AMÉNAGEMENT DES ACCÈS DÉFINITIFS  
DU PONT FLAUBERT EN RIVE GAUCHE DE LA SEINE

Pièce E - Annexe 25  
Avis de l'Autorité Environnementale du projet de ZAC éco-quartier Flaubert

## Avis délibéré de l'Autorité environnementale sur le projet de création de la ZAC éco-quartier Flaubert, communes de Petit-Quevilly et Rouen (76)

Avis délibéré n°Ae 2013- 120/ n° CGEDD 009380-01 adopté lors de la séance du 22 janvier 2014  
Formation d'Autorité environnementale du Conseil général de l'environnement et du développement durable

Figure 5 : « principes de gestion des contraintes liées aux impacts dans le sous-sol en vue de l'aménagement du site » (Source : étude d'impact)

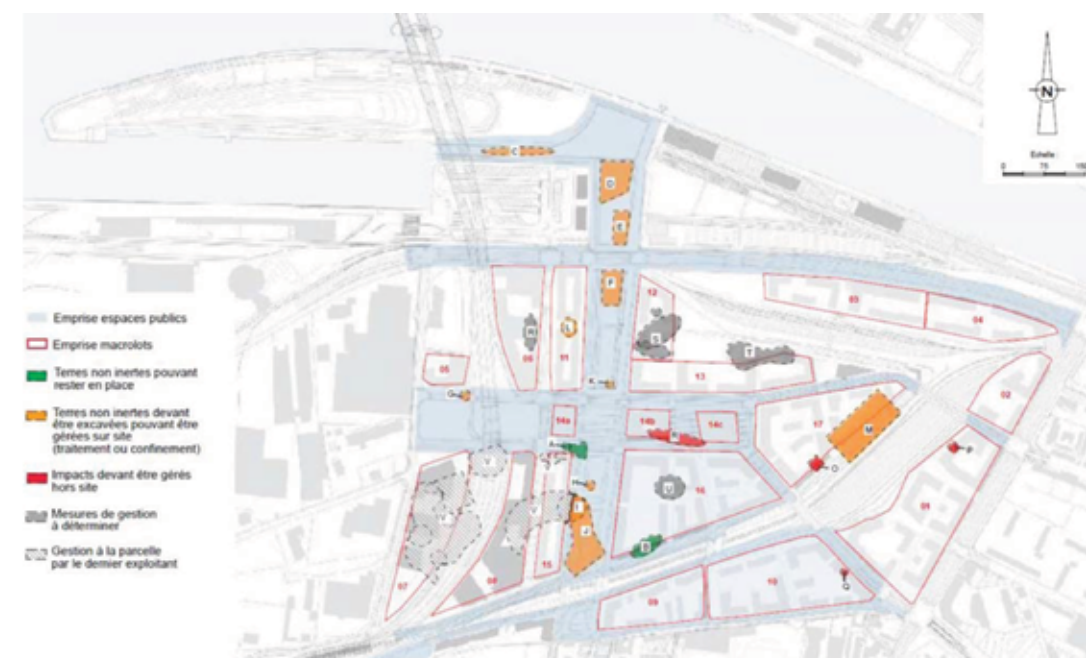
Leur analyse conduit à constater d'une part que, compte tenu du séquençage retenu, le traitement de chacun de ces sites pollués ne présente pas le même degré d'urgence. Néanmoins, le tableau évalue à environ 56 000 m<sup>3</sup> le volume total des sols pollués, l'ex-site Grande Paroisse (H+I+J) n'en représentant que 12 500 m<sup>3</sup><sup>16</sup>. Surtout, la légende de la figure 5 et le tableau correspondant évoquent des modalités de confinement, de traitement *in situ* ou de réutilisation, en l'absence de plans de gestion permettant au moins d'apprécier *a priori* la compatibilité de ces options avec l'usage futurs des sols pour tous les lots prévus : ils font notamment référence à la notion de « terres non inertes » sans référence à des seuils de dangerosité – aucune précision n'ayant pu être apportée aux rapporteurs lors de leur visite sur ce point<sup>17</sup>. L'Ae constate donc qu'il subsiste de très fortes incertitudes au moins pour la réalisation de certains lots (par exemple, la réalisation du lot 17 dépendra des modalités de traitement des sols du site SNCF (M) – 16 500 m<sup>3</sup> de terres polluées par des hydrocarbures). Par conséquent, elle considère que ce volet reste à ce stade trop qualitatif et imprécis.

- préciser le calendrier prévisionnel de gestion des sols pollués pour l'ensemble de la ZAC compte tenu de son séquençage,
- préciser les valeurs limites d'exposition des travailleurs et des futures populations à prévoir dans les plans de gestion des différents sites, en cohérence avec l'occupation des sols prévue par le plan masse de la ZAC,
- évaluer les volumes de terres à déblayer ou à remblayer, selon le mode de gestion à prévoir, en précisant la fourchette d'incertitude.
